Anejo nº 19
Coordinación con otros Organismos

Reordenación de accesos en la carretera N-
634 del P.K 103+200 al P.K 104+200
(Mercadillo-Irubide) en Galdakao

Diciembre 2020

INCORPORACION 203
PLANTA Y PERFIL LONGITUDINAL
TRAMO B-C

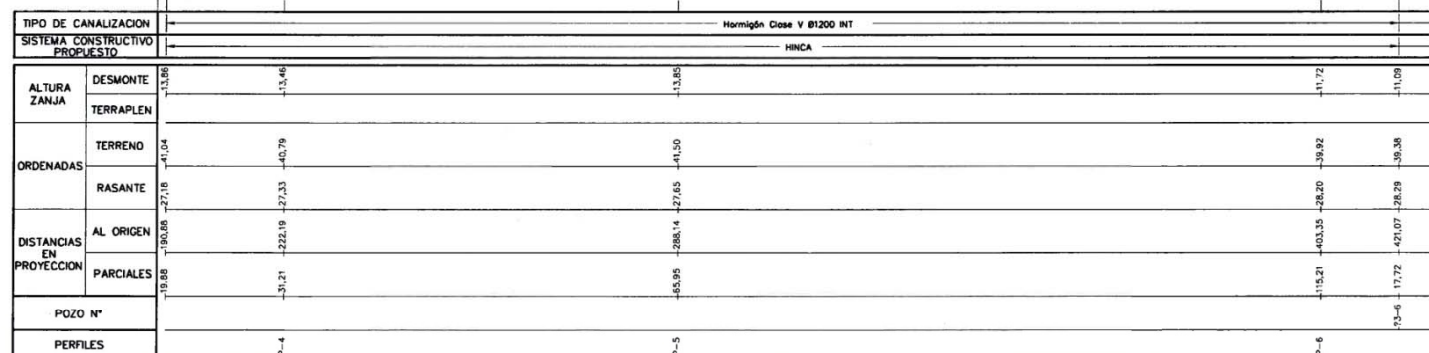
De acuerdo al plano del Plan Integral de Saneamiento que se adjunta, en el área de actuación definida en la solicitud podrían verse afectados el aliviadero 1 Irubide, y la Incorporación 103 del Interceptor del Nervión-Ibaizabal, Tramo Urbi-Plazakoetxe, pertenecientes a la red primaria de saneamiento.

Se adjuntan planos de obras ejecutadas de planta y perfil longitudinal ubicando la zona de posibles afecciones al aliviadero 1 Irubide, y a los colectores con entrada y salida en el mismo.

Dado el carácter de servicio general del Sistema de Colectores, en dicho tramo afectado, en todo momento se deberá posibilitar la realización de las correspondientes labores de explotación, conservación y mantenimiento de la red.

El promotor del proyecto deberá solicitar al Consorcio de Aguas de Bilbao Bizkaia la autorización pertinente, presentando, en caso de afecciones, un proyecto de reposición de todos los servicios afectados correspondientes.

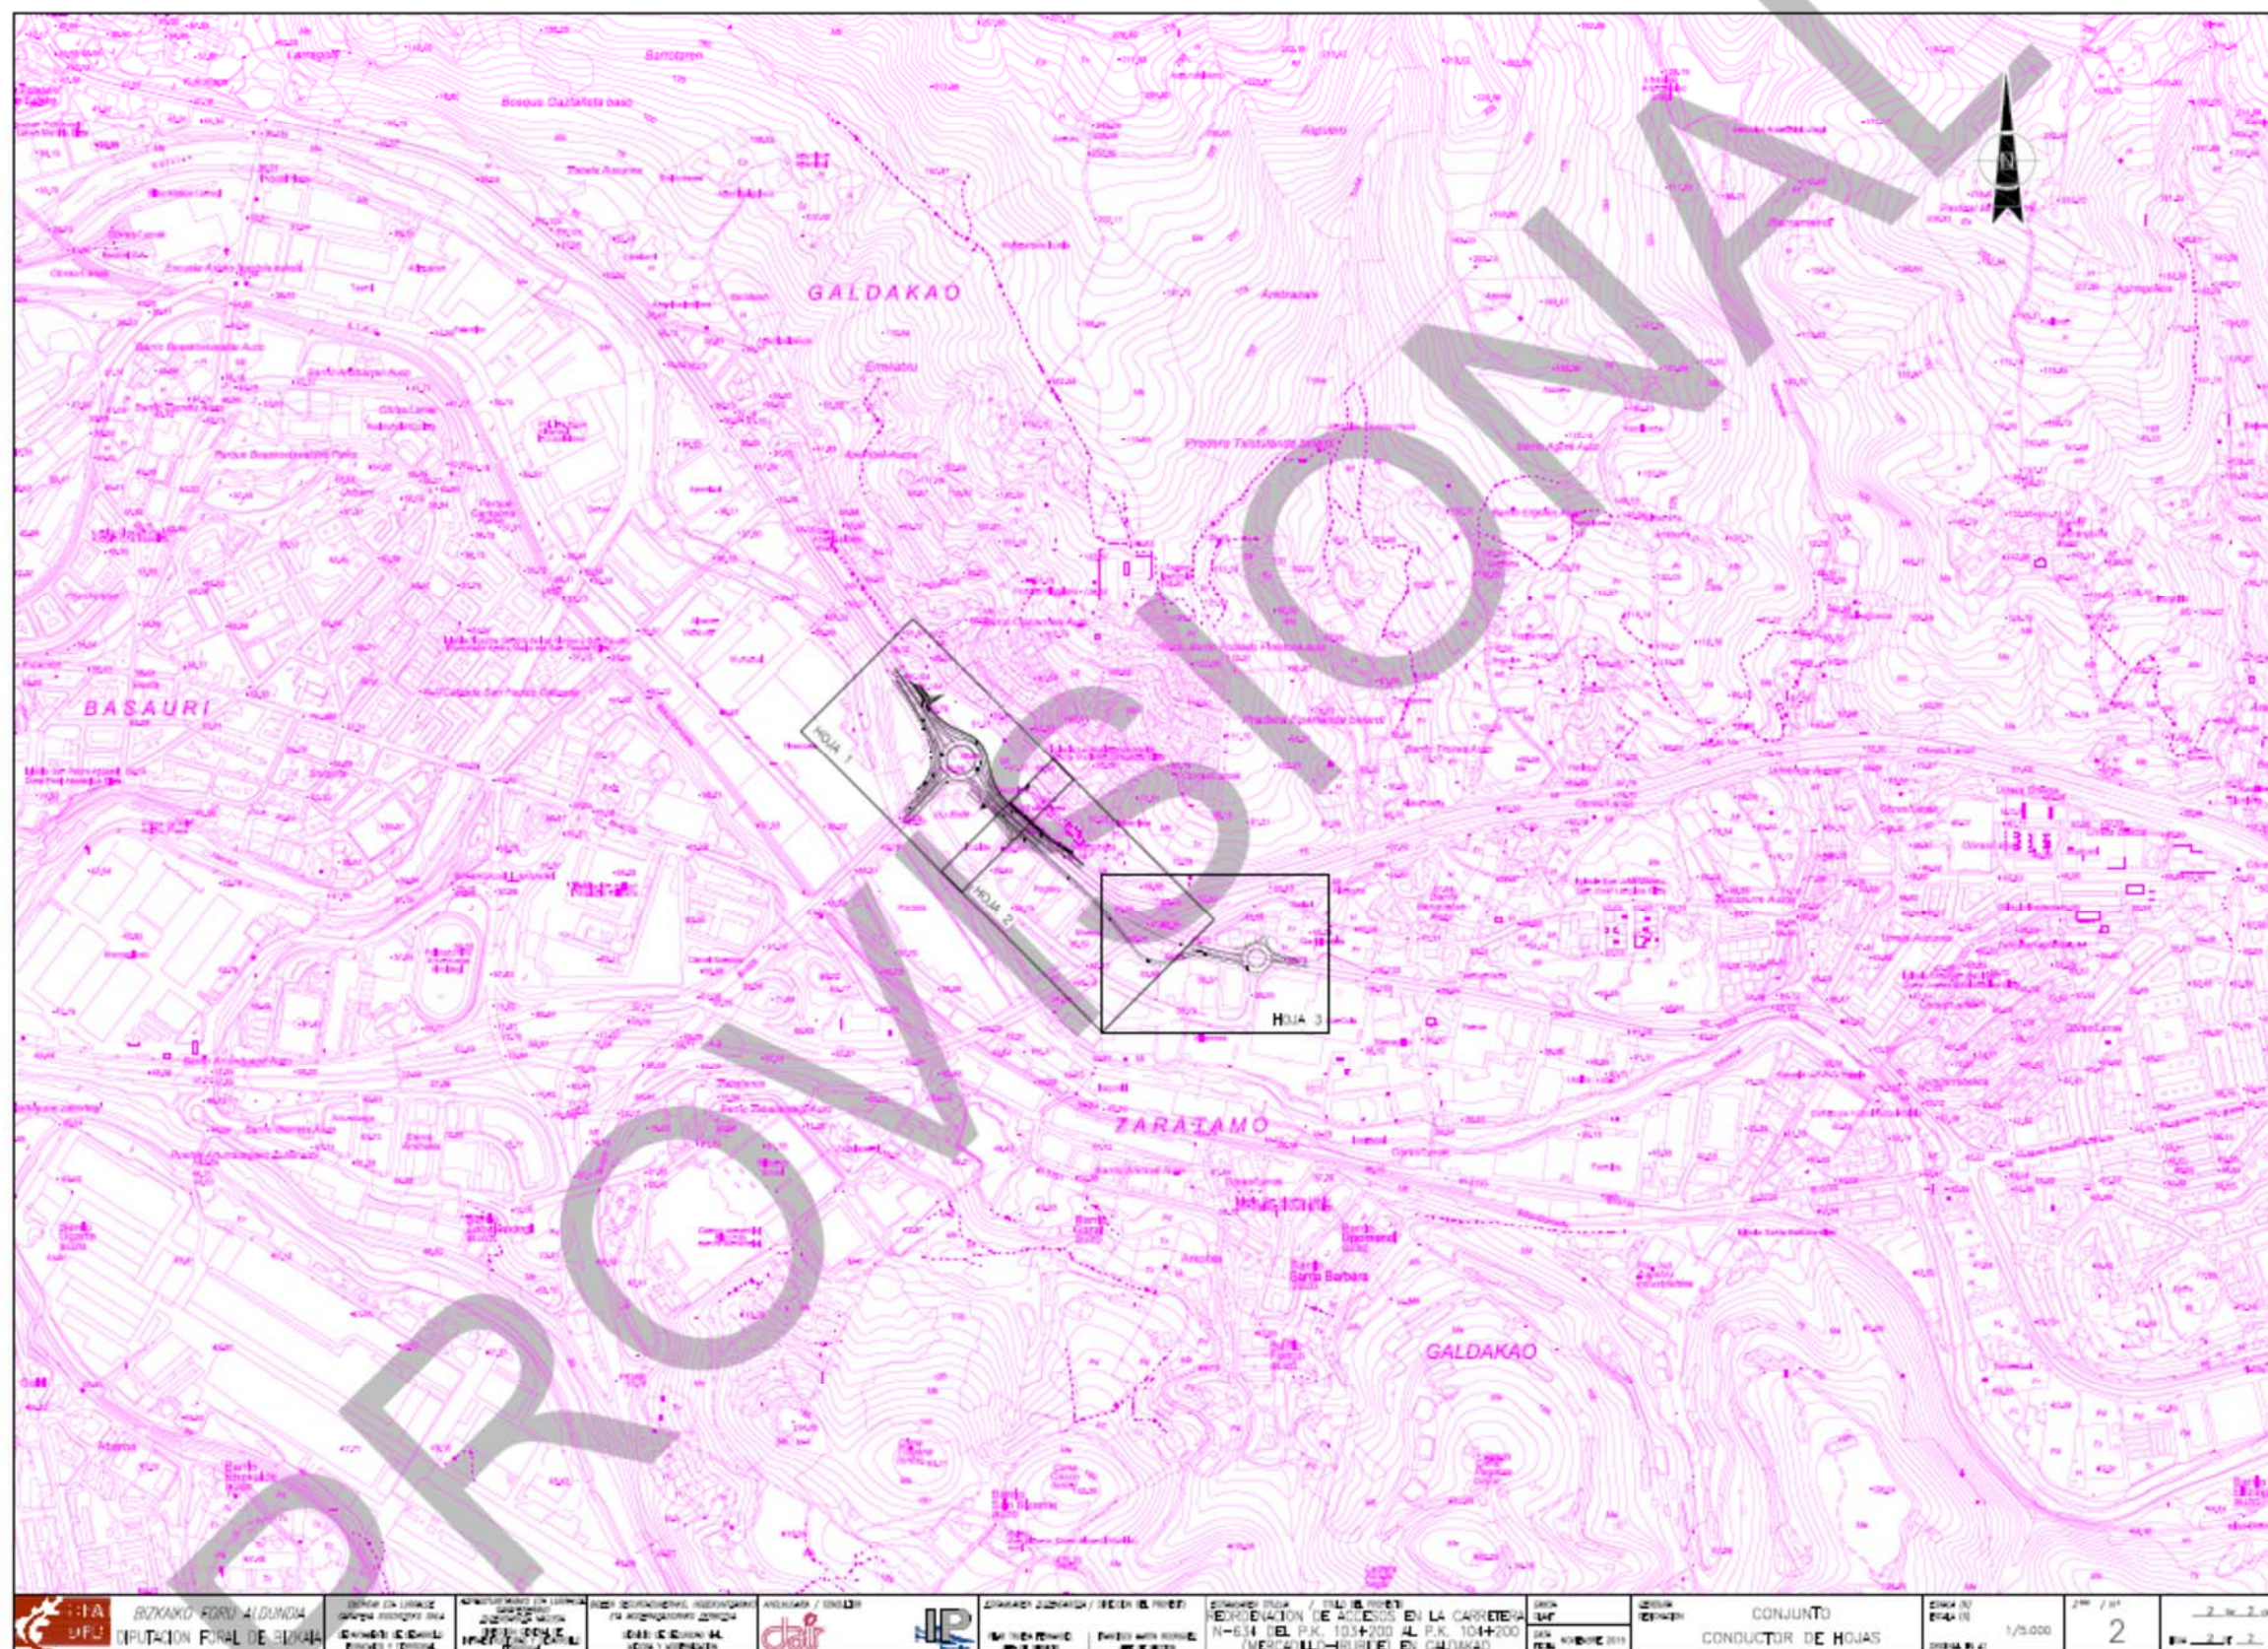
Adjunto envío las plantas con la variante propuesta en la zona de afección por la obra. Si tiene alguna duda no dude en ponerse en contacto conmigo.

Buenos días Carlos.
Adjunto te envío la variante planteada a la línea de Telefónica, para confirmar si puede ser válida esta solución. Se propone reponerla bajo la acera junto a la vía de servicio del polígono, al este de la rotonda proyectada.
Un saludo.

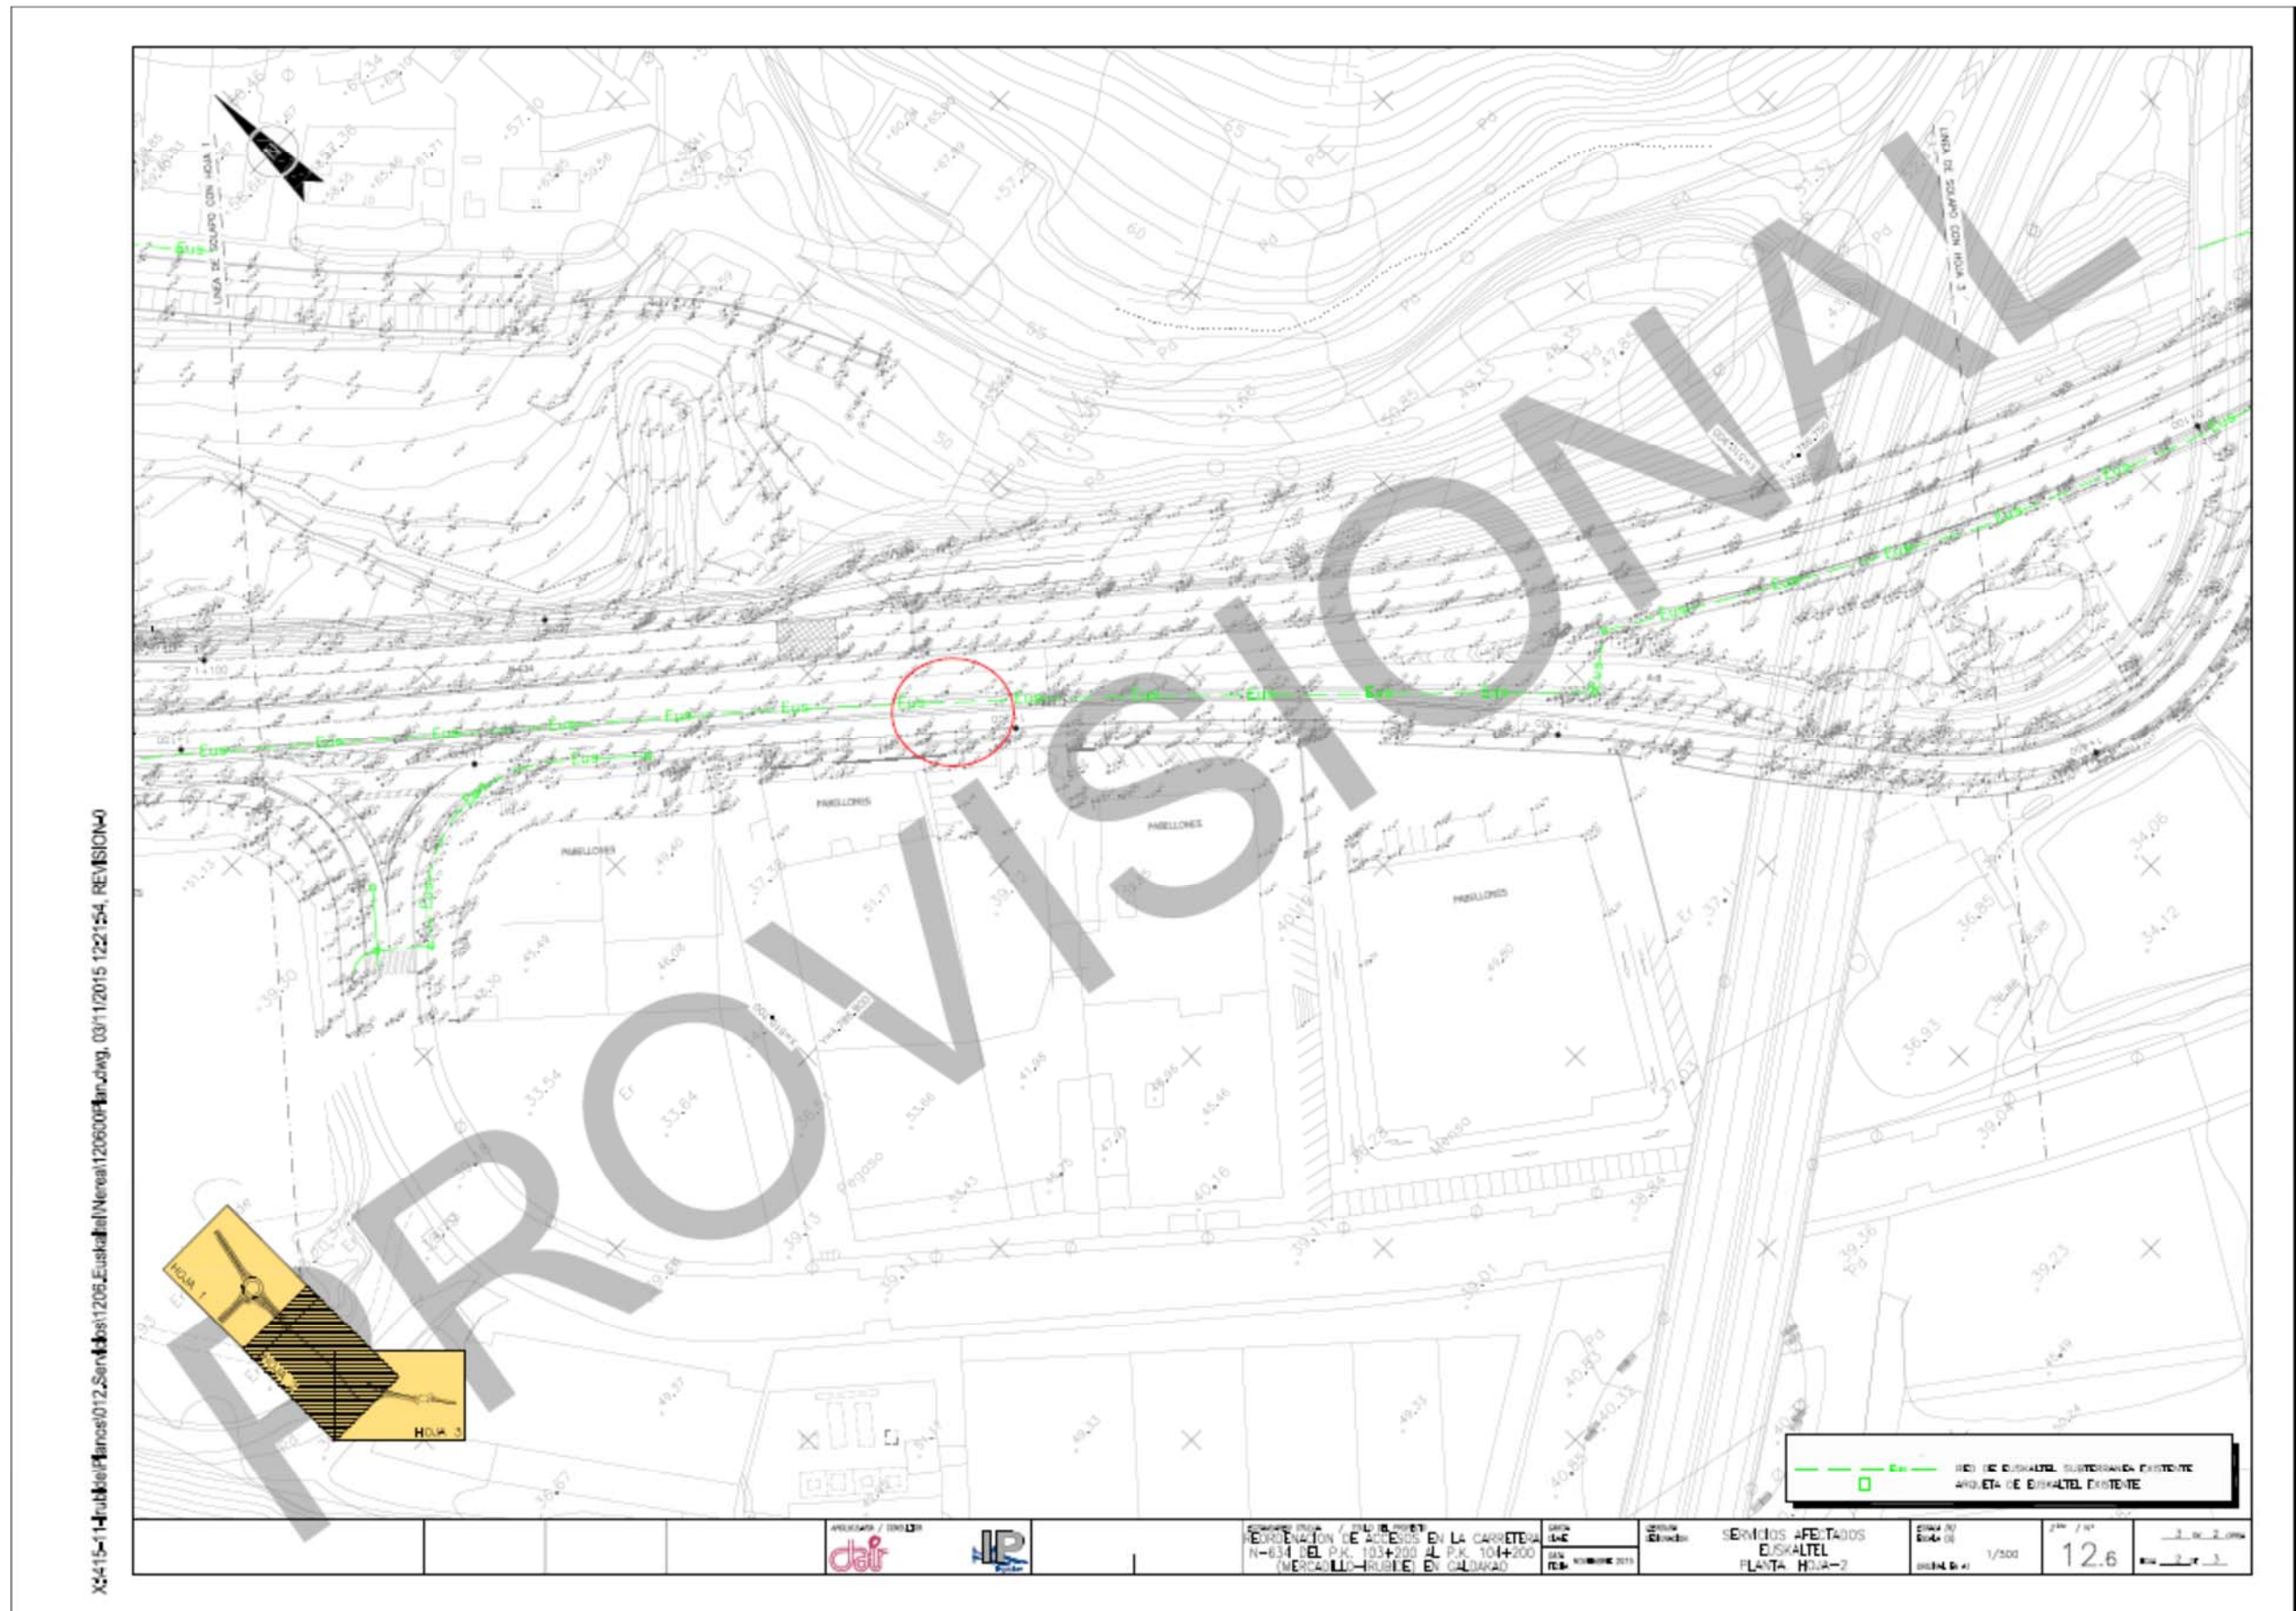
En los planos que adjunto, tanto en la planta 1 como en la 2, he marcado dos círculos que es donde se van a situar las nuevas banderolas de la carretera. Justo quedan encima de la red de Euskaltel que creemos que también tiene fibra óptica.

La zapata de la banderola de la planta 1 mide 5,70x1,3x1 metros (largo x ancho x alto) y la segunda, de la planta 2, mide 4,60x1,20x1 metros (largo x ancho x alto). Por lo que entendemos que afectamos a la red.

He pasado a comprobar los tramos afectados, la canalización es de 2 tubos de 40mm, 1 monotubo de 40mm y 1 monotubo de 63mm y las arquetas son tipo DF. Por otra parte vemos que parece en contacto con Virginia, ref. 649.975.905 que es la persona que lleva el mantenimiento de la red de Ocieño Vasco. Por nuestra parte tentamos que preparar un presupuesto para el diseño de los cables afectados y que se acepte dicho presupuesto para comenzar los trabajos. También decimos que la modificación de estos cables contiene bastante tiempo por el tema de solicitar los permisos correspondientes a los diferentes clientes que se vean afectados. Lo vamos hablando y si hace falta que nos reunamos me comentas. Yo hasta el día 4 estoy de vacaciones.
